**OGGETTO:** [ID: 10362] Porto di Napoli - Prolungamento e rafforzamento della diga Duca d'Aosta -Lotto B: Rafforzamento. Procedimento di Verifica di assoggettabilità a VIA. **Osservazioni su nota prot. MIC SS-PNRR | 21/11/2023 | 0027393-P del 21.11.2023**

#### **a) Osservazioni in merito alla richiesta sostituzione di massi artificiali con massi naturali**

Vista ravvicinata della Diga foranea ante operam e post operam

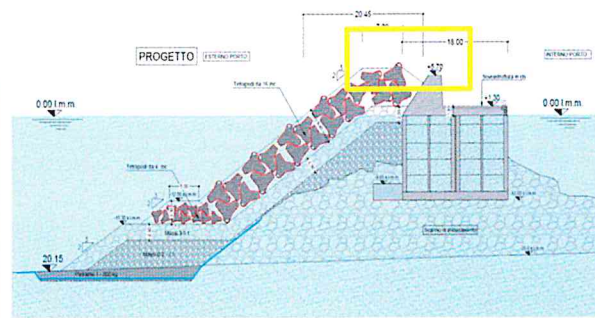
Nel progetto all'esame del MASE tale mantellata emerge, nel punto ove si registra la maggiore altezza dell'esistente muro paraonde, di circa 6,0 m dal livello del mare.

Ipotizzando di sostituire gli elementi prefabbricati in cls (tetrapodi da 16 m<sup>3</sup> e peso di 38,4 t) con elementi lapidei naturali "equivalenti" in termini di "efficienza" del sistema, per esigenze di stabilità idraulica-strutturale, si renderebbe necessaria la fornitura e la posa in opera di elementi lapidei aventi dimensioni di circa 30 m<sup>3</sup> (ovvero un peso superiore a 77,0 t con dimensioni medie di 2,5m x 3,8m x 5,5 m).

Trattasi dunque di dimensioni "ciclopiche" dei singoli massi naturali che si dovrebbero coltivare in idonee cave poste a distanza da porti di carico, trasportare prima via terra e poi via mare e successivamente porre in opera per la formazione della mantellata della scogliera di protezione della Diga Duca d'Aosta. Tale ipotesi risulta irrealizzabile per oggettive problematiche di carattere non solo tecnico-economico ma anche ambientale e paesaggistico.

Per quanto riguarda l'aspetto tecnico-economico risulta praticamente impossibile assicurare, per quantità e tempistiche, la produzione e la posa in opera di massi aventi dimensioni ciclopiche (peso singolo 70 t); le pezzature presenti in commercio hanno un peso max di 10-12 tonnellate (scogli di IV categoria) e comunque totalmente insufficienti a garantire la stabilità e la salvaguardia dell'attuale struttura che compone la diga Duca d'Aosta.

In conclusione, **la soluzione di progetto** in corso di valutazione, già valutata dal Consiglio Superiore dei LL.PP. e verificata sulla base di prove eseguite su modello fisico (prove in vasca), **non può essere modificata con la sostituzione dei massi artificiali con massi naturali proprio al fine di garantire le condizioni di sicurezza richiamate (anzi, invocate) dalla Soprintendenza speciale al PNRR e pertanto la prescrizione, per come formulata, non può essere ottemperata da parte di questa AdSP.**

*Immagine aerea del Molo San Vincenzo e della Diga Duca degli Abruzzi*

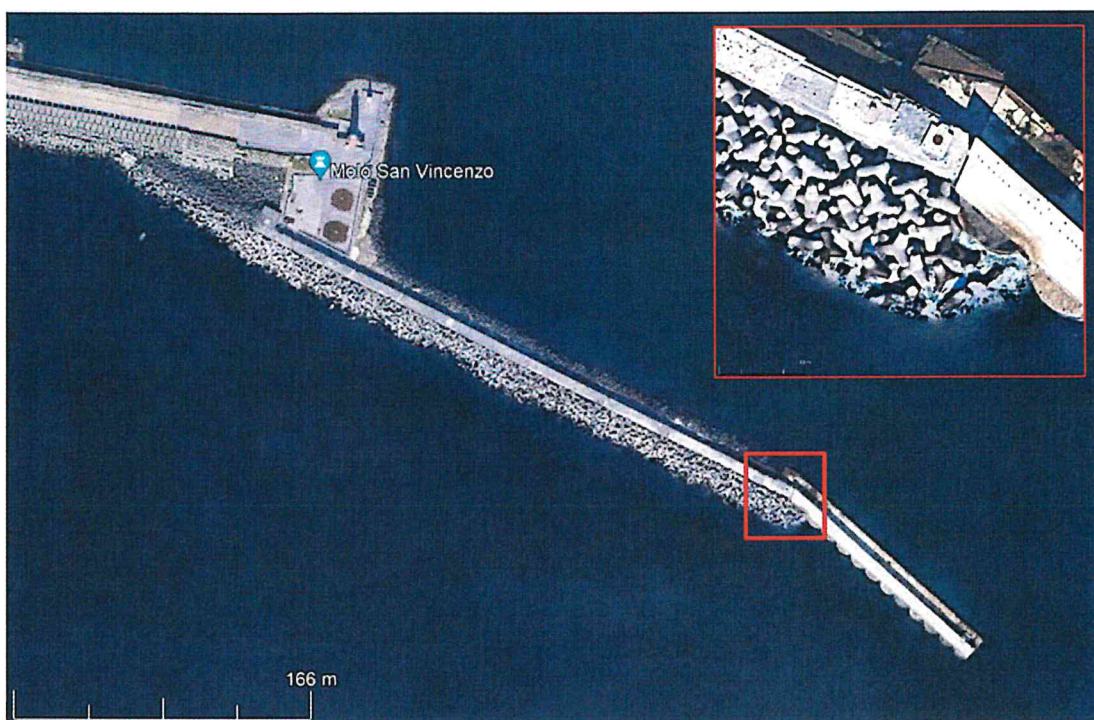
- l'utilizzo di tetrapodi in calcestruzzo e di elementi analoghi di forma quadrangolare è già rilevabile sul lato esterno del molo S. Vincenzo del porto di Napoli, con manifesto impatto negativo sulla percezione del paesaggio costiero partenopeo in termini di qualità materica e morfologica;

molto differente da quella del Molo San Vincenzo (ove la Soprintendenza a suo tempo ebbe ad autorizzare l'uso di massi artificiali quali Tetrapodi e Antifer) che per il suo orientamento risulta ben visibile dalla Città (via Partenope) e dalle unità da diporto in ingresso ed in uscita verso porto di Molosiglio e gli approdi di Borgo marinari.

Nel caso dell'intervento di rafforzamento della Diga Duca d'Aosta la sezione tipo della scogliera da porre a difesa e salvaguardia dell'attuale corpo diga contempla per la formazione della mantellata l'uso di elementi prefabbricati in calcestruzzo del tipo "Tetrapodi" dal peso singolo pari a 38,4 t del tutto analoghi a quelli già da tempo posti in opera - previa acquisizione del parere della Soprintendenza BAPSAE di Napoli - per il rafforzamento e difesa della Diga Duca degli Abruzzi (prolungamento del molo San Vincenzo la cui radice è collocata del centro storico) dello stesso porto di Napoli.

*Punti di visuale dal quadrante Sud – Ovest e Nord-Ovest della Città di Napoli*

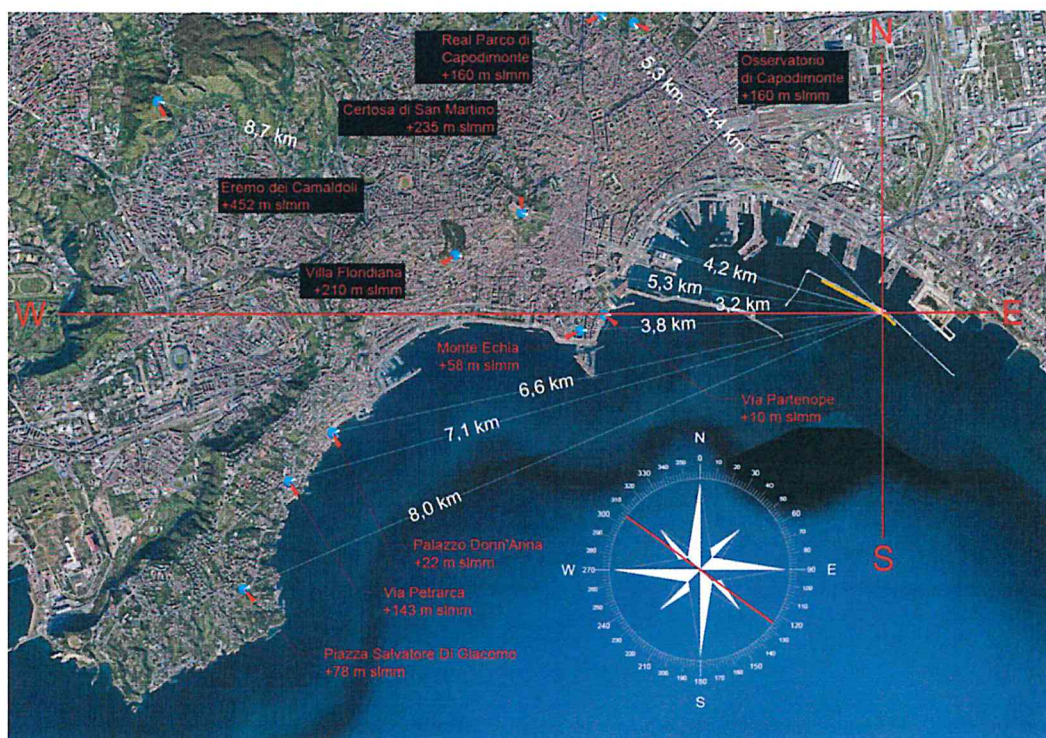
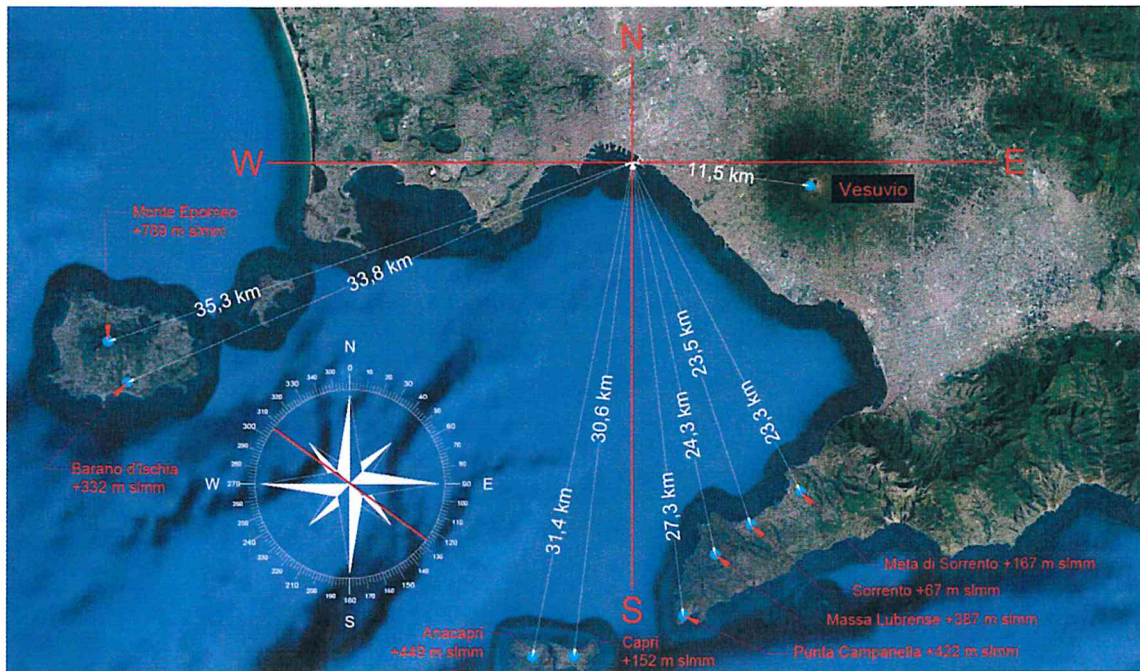
Nel **quadrante Nord-Ovest**, ovvero nella parte retrostante alla Diga, sono collocati i punti di visuale posti su Monte Echia, nei pressi della Certosa di San Martino e della Villa Floridiana sulla Collina del Vomero, nei pressi dell'Eremo sulla Collina dei Camaldoli, dell'Osservatorio Astronomico e del Parco museale sulla collina di Capodimonte. Tali punti sono posizionati a quote variabili tra +58 m e + 337 m sul livello del mare ad una distanza variabile da 3,8 km fino a 8,7 km. A tali distanze non è effettivamente condizionante, se non percepibile, la collocazione di massi artificiali a ridosso della Diga.

Nel **quadrante Ovest / Sud-Ovest** sono collocati i punti da cui è possibile la visione diretta della diga lato mare, sebbene da un'angolazione molto laterale e non frontale. Su tale quadrante sono collocati i punti di visuale su via Partenope (+10 m) da cui la diga non è affatto visibile ed anche quelli di Via Posillipo, Via Petrarca, Via Manzoni. Ebbene, tali punti sono collocati a quote variabili da +22 m e +163 m dal lmm con una distanza compresa tra 6,6 ed 8 km dalla Diga foranea. Anche in questo caso le distanze rilevate non possono condizionare il paesaggio ed il Waterfront e la collocazione di massi artificiali a ridosso della Diga forse non sono neanche percepibili e comunque non possono determinare una minaccia per l'impatto sul paesaggio.

La semplice consultazione di portali di pubblica fruizione, quali Google Maps e Google Earth, consentono di verificare con semplicità quanto sopra riportato facendo emergere che la formazione di una mantellata in massi artificiali elevati ad una quota non superiore a 6,20 m a ridosso della diga foranea **in alcun modo può rappresentare una minaccia di impatto - significativa e negativa - sulla qualità della percezione dell'immagine della città di Napoli dal mare.**
